Stellungnahme des ADFC Lüneburg zu TOP #6 – VO/11127/24 Radverkehrsgerechter Umbau der Sternkreuzung Sitzung des Mobilitätsausschusses am 14.02.2024

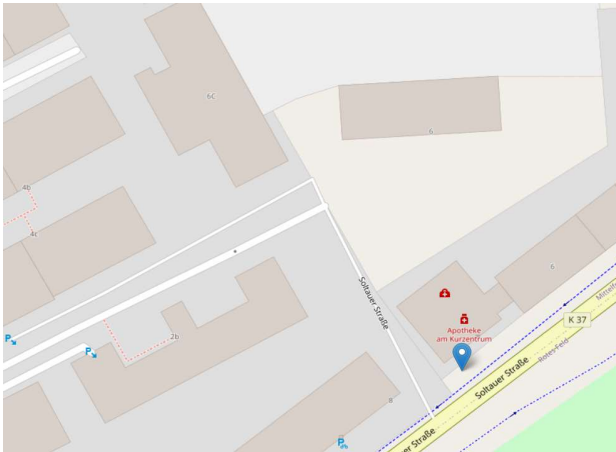
Der Bypass – auch als „Freilaufende Rechtsabbiegefahrbahn“ bezeichnet - hat sich als eklatantes Sicherheitsproblem für Rad- und Fußverkehr erwiesen. Die Wege der Straßennutzenden kreuzen sich in schlecht einsehbaren Winkeln. Durch die höhere Abbiegegeschwindigkeit des Kfz-Verkehrs wird dessen Anhalteweg vergrößert und damit einhergehend die Unfallschwere erhöht.

Dieses Konstrukt als Bestandteil einer Neuplanung lehnt der ADFC grundsätzlich ab!

Im ersten Planungsentwurf zur Sternkreuzung war vorgesehen, dass der **Bypass Soltauer Straße-Uelzener Straße** entfallen sollte. Beim zweiten (jetzigen) Entwurf, wurde davon wieder abgerückt. Vor dem Hintergrund des relativ geringen Verkehrsaufkommen von Soltauer zur Uelzener Straße vermag der ADFC keine zwingende Notwendigkeit zur Beibehaltung dieses Bypasses zu erkennen.

Nicht bestritten wird von allen Beteiligten, dass das Verkehrsaufkommen des KFZ-Verkehrs aus der Lindenstraße in die Sülztorstraße gering ist. Hier wird von der Verwaltung der regelmäßige LKW-Zubringerverkehr (LKW mit Zweiachsanhängern) der DHL zum Postgelände als zwingender Grund für die Beibehaltung des Bypasses Lindenstraße - Sülztorstraße angeführt. Ohne diesen, so wird behauptet, wäre das Rechtsabbiegen dieser LKW in die Sülztorstraße nur mit Schwierigkeiten möglich.

Aus Sicht des ADFC wird hier ein erheblicher Flächenverbrauch für eine geringe Verkehrsmenge unnötigerweise fortgeschrieben. Bekannt ist überdies, dass die DHL den Standort an der Sülztorstraße in absehbarer Zeit ohnehin aufgeben wird, weil dieser den geänderten Erfordernissen bei der Paketzustellung schon seit langem nicht mehr entspricht.
